Comune di Modena

**OGGETTO: ACCORDO DI PROGRAMMA CPC VIA DELLE SUORE - VIA DEL TIRASSEGNO
MODENA - INCONTRI PRELIMINARI PRIMA DELLA PRESENTAZIONE
ACCORDO - PARERE VALSAT / V.I.**

Oggetto: Procedimento Unico ai sensi dell'art.53 c.1 lett b) L.R.n.24/2017 per l'approvazione del Progetto Definitivo/Esecutivo denominato: **"Ampliamento del comparto industriale produttivo e di servizi CPC" - Pratiche edilizie nn. 188/24, 189/2024, 190/24, 191/24.**
Convocazione 4^a seduta della Conferenza di servizi decisoria, indetta in forma simultanea e in modalità sincrona ai sensi art.14 ter L.241/1990 per il **11/06/2024**
Parere ambientale ai sensi art. 19 L.R. 24/2017

Estratto carta zonizzazione acustica comunale vigente

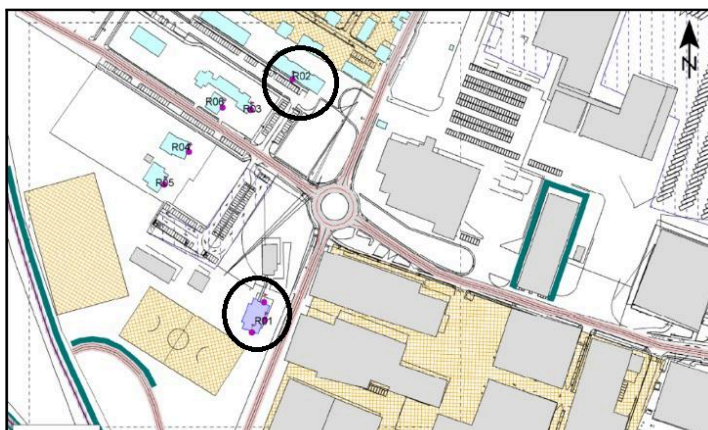
L'elaborato presentato evidenzia che i nuovi fabbricati produttivi: O, R, Q ed L, verranno realizzati nella parte più ad est dell'intervento, in posizione schermata e distante oltre 150 m rispetto ai ricettori abitativi esistenti; tale area è collocata in Classe V, "Aree prevalentemente industriali", secondo la classificazione acustica del Comune di Modena, su cui insistono i limiti assoluti Leq diurno di 70 dB(A) e Leq notturno di 60 dB(A), ad eccezione del parcheggio multipiano in Classe IV "Aree di intensa attività umana", su cui insistono i limiti Leq diurno di 65 dB(A) e Leq notturno di 55 dB(A).

Si segnala inoltre che la linea ferroviaria Modena-Mantova secondo il D.P.R n°459 del 18/11/1998, determina una fascia di pertinenza di 250 m dal binario più esterno divisa in due sotto-zone; i primi 100 m, per i quali è richiesto il rispetto del limite Leq diurno di 70 dB(A) e Leq notturno di 60 dB(A) e i successivi 150 m, per i quali è richiesto il rispetto del limite Leq diurno di 65 dB(A) e Leq notturno di 55 dB(A). L'edificio scolastico ed una parte del comparto produttivo di via delle Suore ricadono all'interno di quest'ultima fascia di pertinenza.

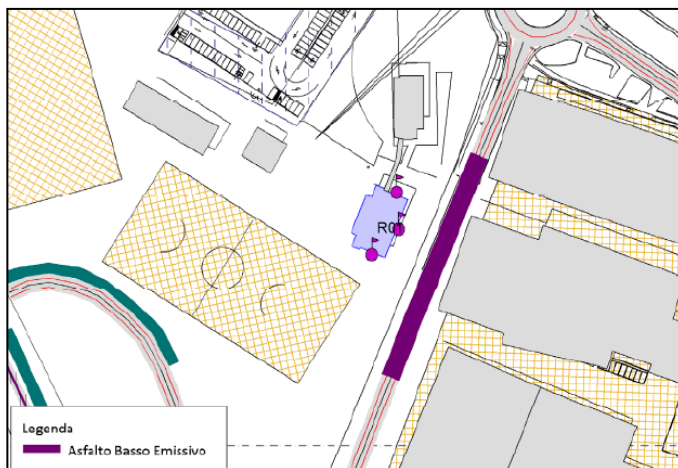
I calcoli sviluppati per la fase di post operam mettono in evidenza un ulteriore, seppur contenuto, incremento dei livelli di immissione sonora dovuti al traffico veicolare, presso la scuola.

Al fine di contenere la rumorosità provocata dagli aumenti di traffico veicolare viene proposto un intervento di mitigazione acustica, che prevede la realizzazione di un tratto di asfalto fonoassorbente della lunghezza di 100 m.

Si ritiene tuttavia che tale proposta possa contribuire al contenimento della rumorosità, ma non alla sua risoluzione.

Ai fini di una mitigazione di parte delle criticità che già interessano l'edificio scolastico e di una compensazione dell'impatto che complessivamente verrà generato con l'intervento di ampliamento in esame, si ritiene necessario che:

- **la proposta alternativa all'asfalto fonoassorbente, che prevede la sostituzione degli infissi della scuola nei lati esposti al rumore stradale, ritenuta condivisibile ma non**

sufficiente, dovrà essere integrata con altri interventi utili alla riorganizzazione degli spazi esterni a disposizione dei bambini nei momenti di pausa, per esempio attraverso la riqualificazione ed ampliamento di parte dello spazio a ovest della scuola, garantendo così la disponibilità di un'area cortiliva più ampia, dotata di verde e acusticamente schermata rispetto alla strada Sant'Anna;

Estratto Tav reti fognarie acque nere - (da Valsat Rel.08_rev.04 e da Rel idraulica Rel_07_rev03)

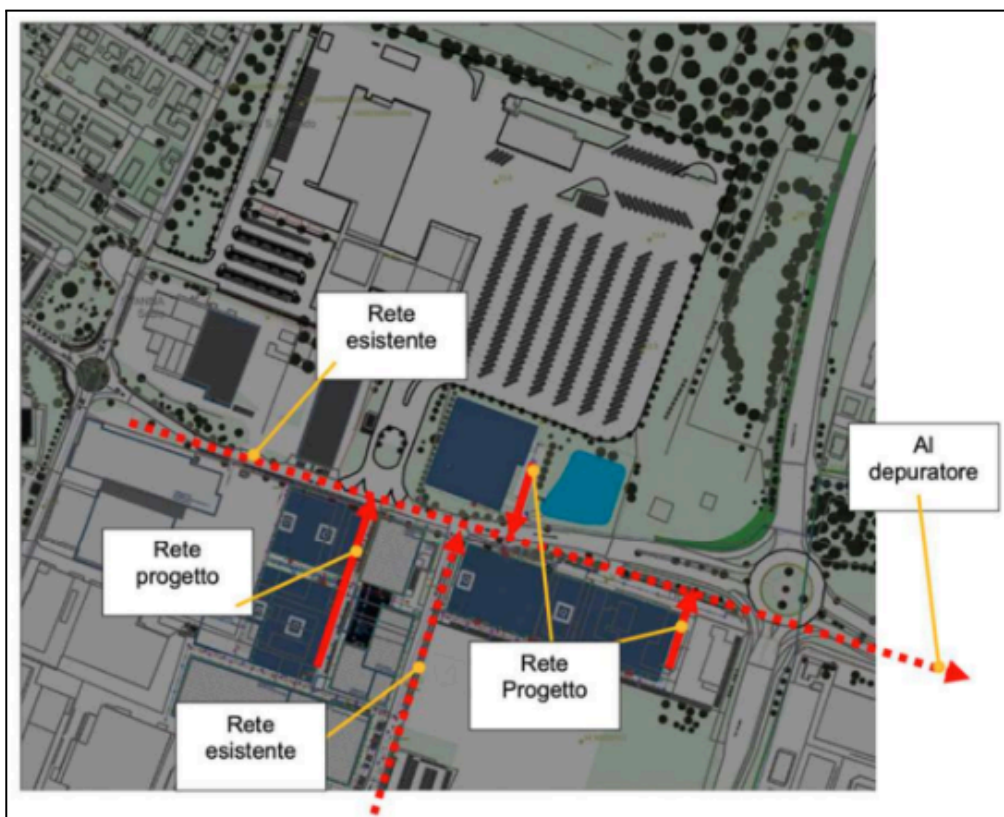
Le acque reflue industriali, ad oggi risultano essere generate da condense di UTA e/o gruppi di raffreddamento, dunque con caratteristiche qualitative compatibili con la pubblica fognatura senza necessità di trattamenti. In futuro non sono previste diverse tipologie di acque industriali e si dichiara che le acque reflue derivanti dal lavaggio delle scocche (Edificio Lavaggi) saranno filtrate e rinviate nel processo di lavaggio, raccolte in opportuni "tanks" e gestite come rifiuto. Viene tuttavia prevista una linea acque industriali per un eventuale necessità futura con scarico nella rete nera di via delle Suore.

La fognatura nera di comparto in progetto sarà costituita da una dorsale principale ad andamento sud-nord e nord-sud alle quali recapiteranno a pettine tutti i sistemi di pretrattamento (vasche Imhoff, condensa grassi e de-saponatori); tali dorsali prevederanno quindi i necessari allacciamenti alla fognatura esistente con andamento ovest/est di via S.Anna, che consentirà il collettamento al depuratore cittadino di tutte le acque reflue generate dal nuovo insediamento riqualificato.

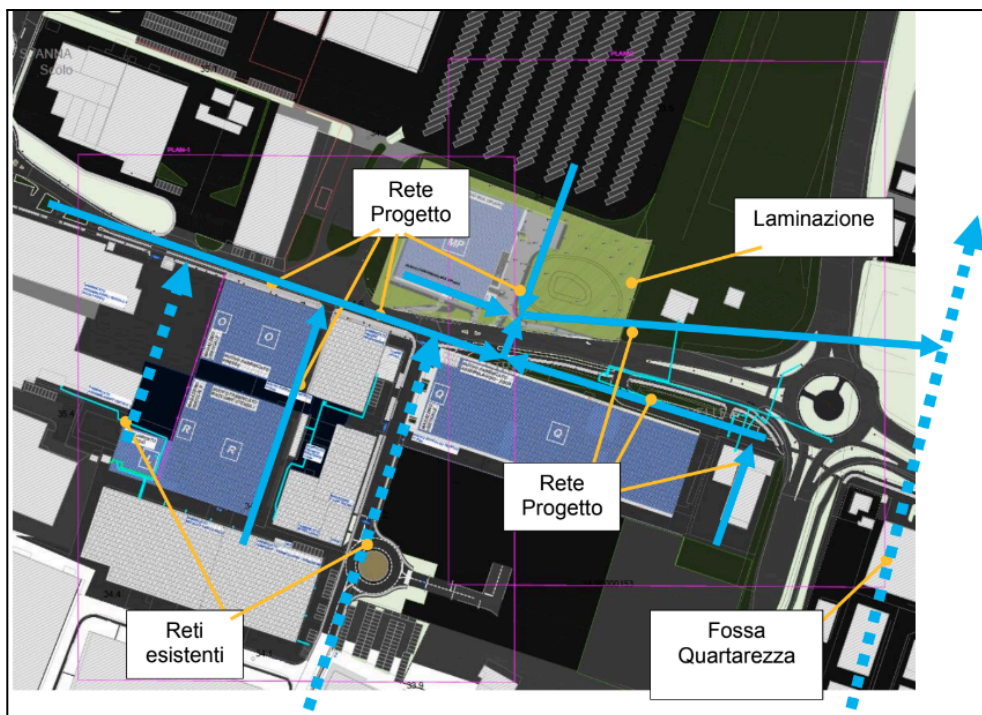
La progettazione della vasca ha subito modifiche progettuali, recentemente formalizzate con elaborati specifici e la sua nuova conformazione la porta a svolgere funzioni diverse, sia relative alla gestione della laminazione delle acque, che all'incremento degli spazi da dedicare allo sviluppo di aree verdi piantumate, necessarie a compensare parzialmente gli impatti.

Spazi che apparentemente sembrano fisicamente separati, in quando solo la parte centrale della vasca sarà dedicata alla laminazione, mentre quella più esterna verrà piantumata.

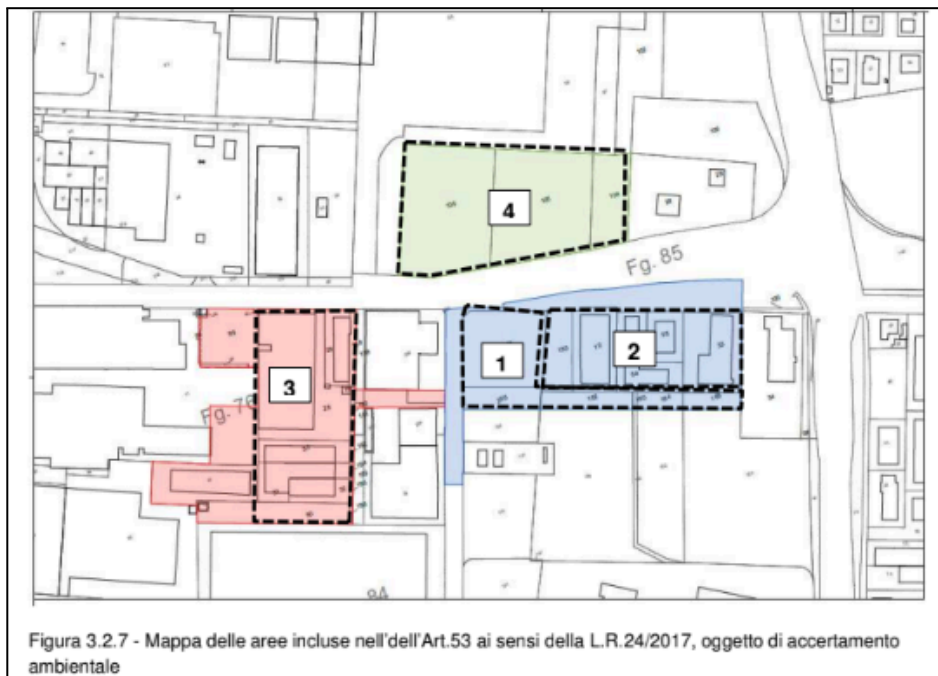
Si richiama al proposito il parere di INRETE, quale gestore della Pubblica rete elettrica, in particolare l'aggiornamento datato 30/05/2024, dove vengono indicate le DPA da applicare alle nuove cabine elettriche ed ai tratti di nuove reti a MT interrate, **pertanto si prescrive:**

- nelle tavole di progetto delle cabine elettriche di trasformazione che risulteranno pubbliche e dei nuovi tratti di rete elettrica interrata di MT, dovranno essere riportate le Distanze di Prima Approssimazione (DPA) indicate nel parere rilasciato da INRETE Spa, che dovranno essere considerate nella conferma della collocazione delle stesse, rispetto luoghi destinati a permanenza di persone per più di 4 ore al giorno.

Area Pro latte - estratto da Rel.018 Relazione ambientale preliminare

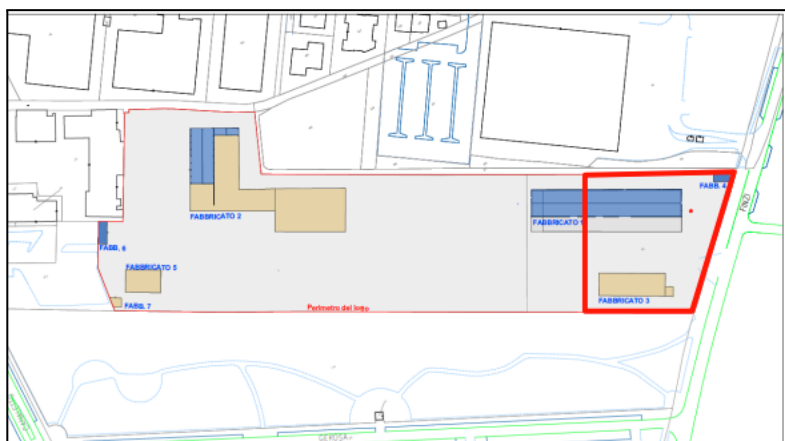
Area 5) - (Ex area Pro-Latte) - L'area, in attività fino alla fine degli anni '90, ospitava diversi fabbricati utilizzati per la produzione lattiero-casearia volti alla produzione di Parmigiano-Reggiano e alcuni edifici-magazzino refrigerati per lo stoccaggio delle forme. Parte dell'area Pro-Latte (circa 6000 mq) è stata oggetto di cessione al Comune. Successivamente alla demolizione degli edifici e allo svolgimento di un'indagine ambientale preliminare sulla qualità dei suoli, è stata presentata la relazione (REL_018_Rel_Ambientale_Preliminare_ExProlatte_viaFinzi) con gli esiti delle verifiche svolte che hanno evidenziato alcuni superamenti delle CSC riferite alle aree commerciali/industriali in uno dei punti indagati. Considerato che l'area è destinata a verde pubblico, è richiesto il rispetto delle CSC riferite alle aree a verde/residenziale.

Il proponente ha pertanto presentato "Comunicazione di potenziale contaminazione", mediante procedura semplificata, ai sensi dell'art. 249 D.Lgs.152/06, assunta agli atti di Arpae con Prot.n. PG/2024/86666 del 10/05/2024, corredata da una proposta di Piano di caratterizzazione, ancora in corso di svolgimento. Rispetto al Piano presentato, è stato richiesto di aumentare il numero di punti indagati, anche la fine di dimostrare che l'area contaminata risulti circoscritta. I campionamenti sono stati effettuati alla presenza di Arpae e si è ad oggi in attesa dei relativi esiti.
